浜岡原子力発電所 敷地の地質・地質構造（コメント回答） 補足説明資料

2020年6月9日

<コメントNo.81>

- ボーリング・露頭調査により陸域及び海域において確認されたH断層系について、反射法地震探査等との対応関係を示すこと。

(参考) 取り違えた反射記録の対比

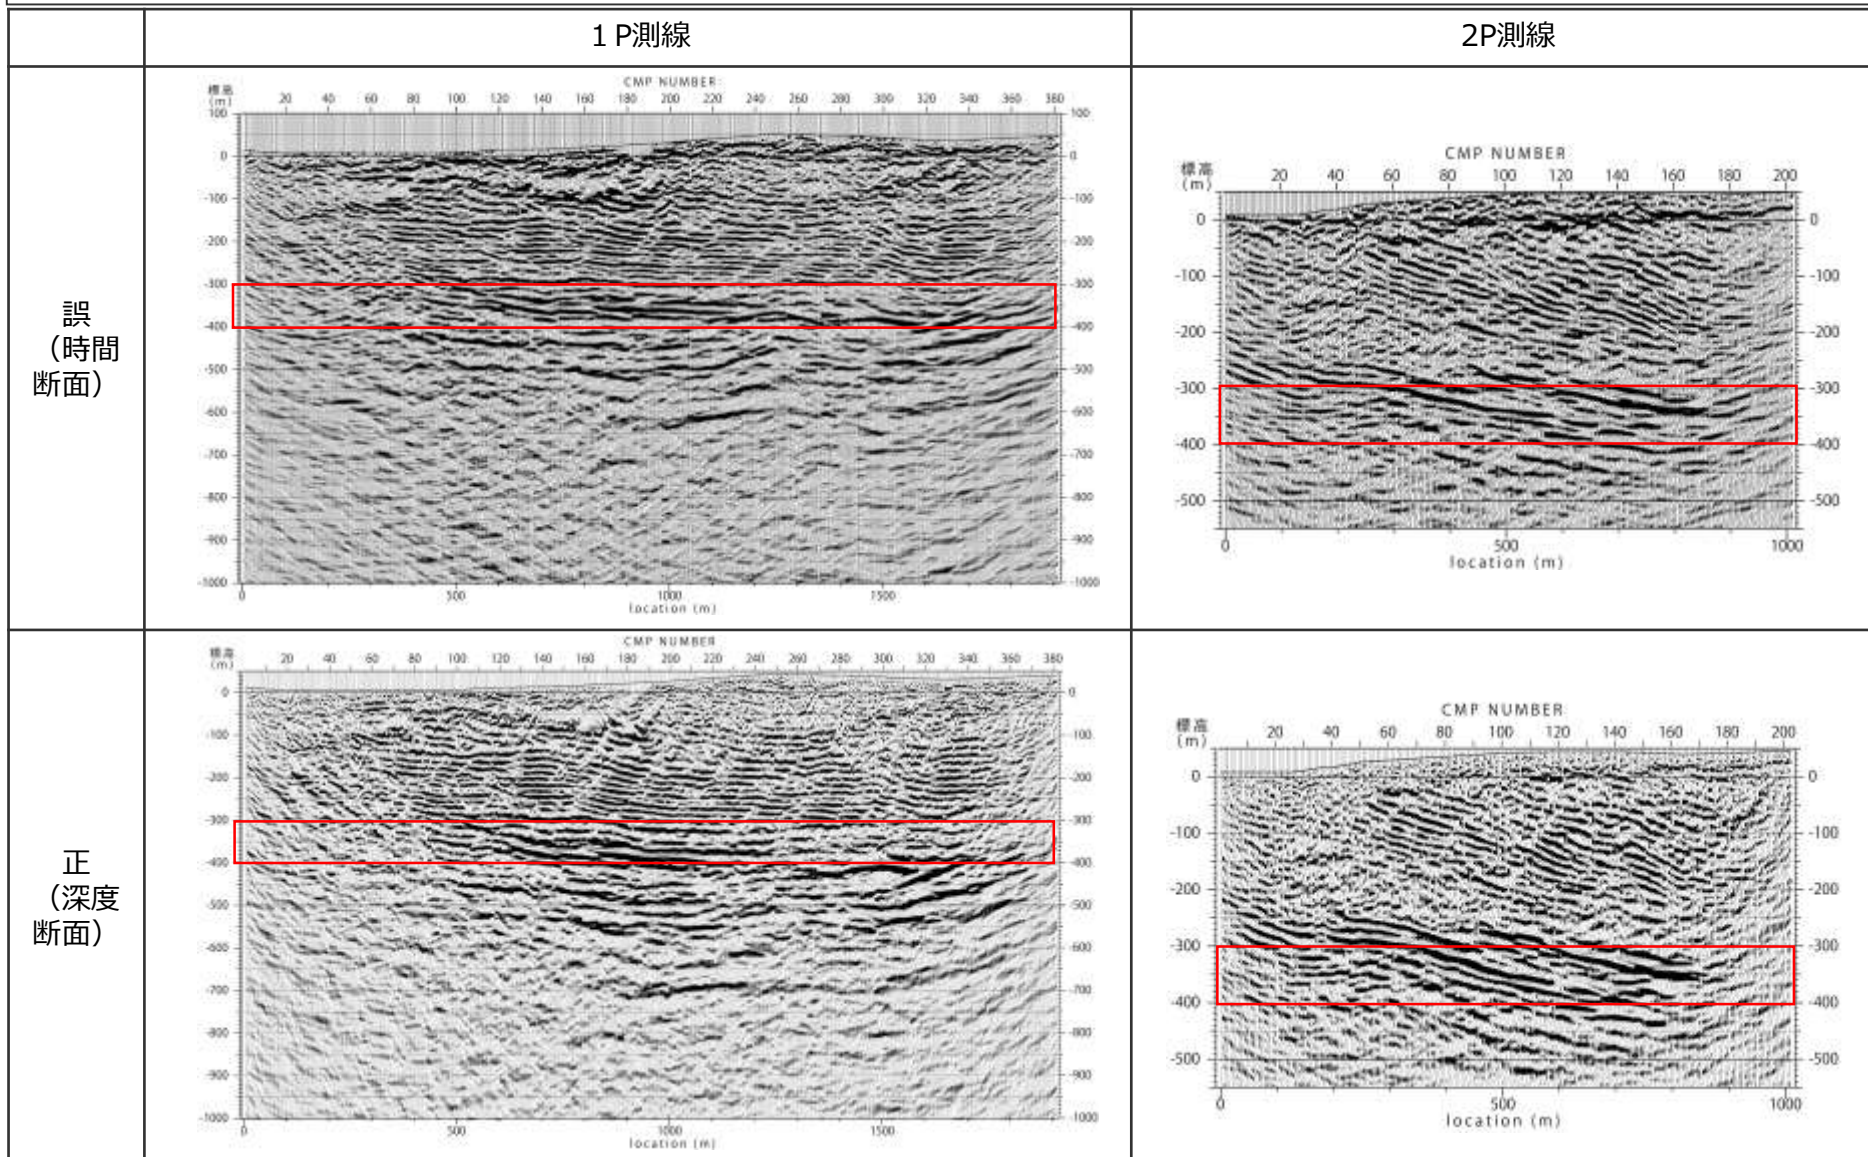
- 前回第817回審査会合において提示した反射記録のうち、深度断面として提示した1P測線及び2P測線について、深度断面と取り違えて時間断面を提示していたことが判明した。
- 今回の取り違えは、一次出力図（計算機出力）に対し、軸スケールの文字を拡大する編集を実施した際に、時間断面を深度断面と勘違いして取り違えたものであり、その図を第316回審査会合(2016.1.8)から前回第817回審査会合まで資料に提示していた。取り違えた資料の一覧を下表に示す。
- 深度断面と、誤って深度表示した時間断面との違いは小さいことから、今回の反射記録の取り違えは反射記録による評価に影響はない。取り違えによる影響確認を次ページ以降に示す。なお、他の測線については取り違えがないことを確認している。
- 今後、資料作成にあたっては、資料化されている図面類と、一次出力図（計算機出力）であることが確実な図面類との対比により、図面類の取り違えなどが生じていないことを確認する。
- なお、各反射断面について、スタック、マイグレーション時間断面、マイグレーション深度断面、速度構造断面の一次出力図（計算機出力）をデータ集1に提示する。

- H断層系の分布する浅部の反射面においては南傾斜の明瞭な不連続面が規則的に認められるものの、深部（標高-300~-400m程度、図中赤枠で表示）には比較的連続性の良い強反射面が認められるとした反射記録による評価に影響はない。

反射法地震探査とボーリング調査結果（砂岩泥岩比率）の関係

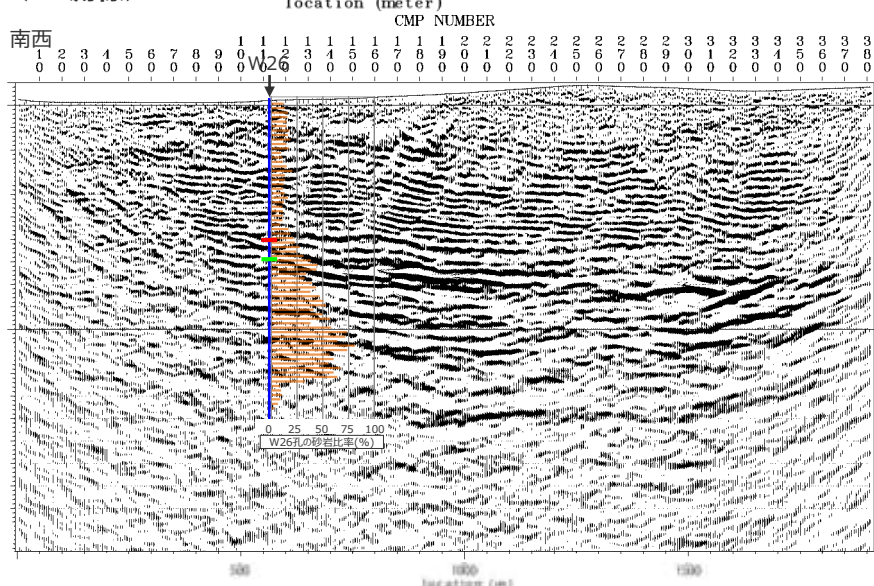
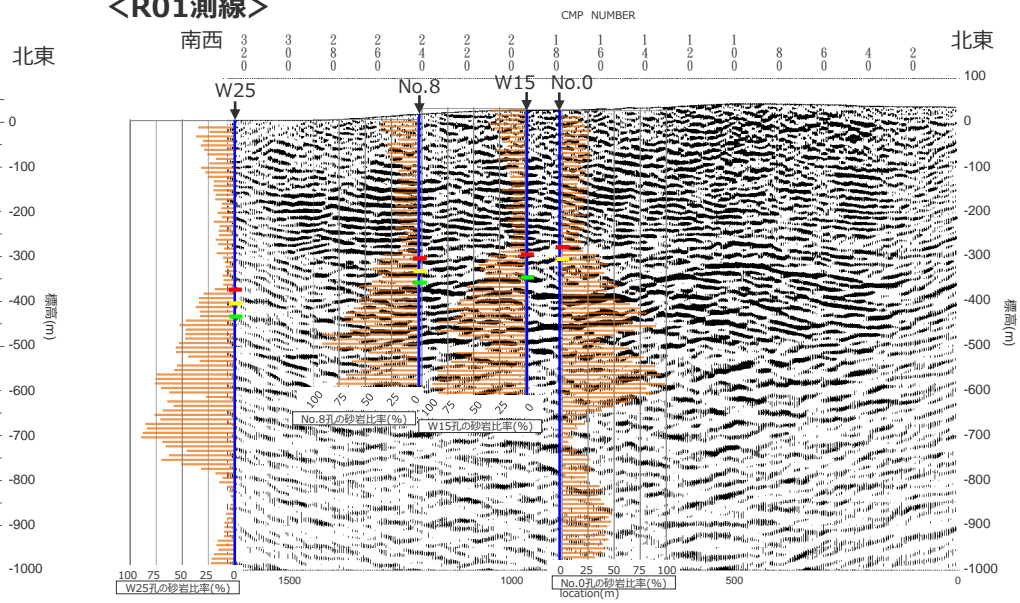
- 反射法地震探査の深部に認められる強反射面等について、ボーリング調査による地質情報との関連を示すこと。

- 敷地の相良層は物性値の異なる砂岩泥岩の互層であり、この構造が反射断面に影響しているものと考えられる。
- 砂岩泥岩互層は、向斜軸に近いR01測線沿いのボーリング孔では、標高-300m付近までは砂岩比率※が10～30%程度の砂岩泥岩互層、それ以深、標高-700m付近にかけて砂岩比率が50%を超え、それ以深では再び砂岩比率が10～30%程度となる。
- 砂岩比率は向斜の影響を反映した深度分布を示す。
- 反射断面に認められる強反射面は、砂岩比率の高い相良層に対応し、砂岩比率のばらつきが大きくなる箇所との関連があるように見える。
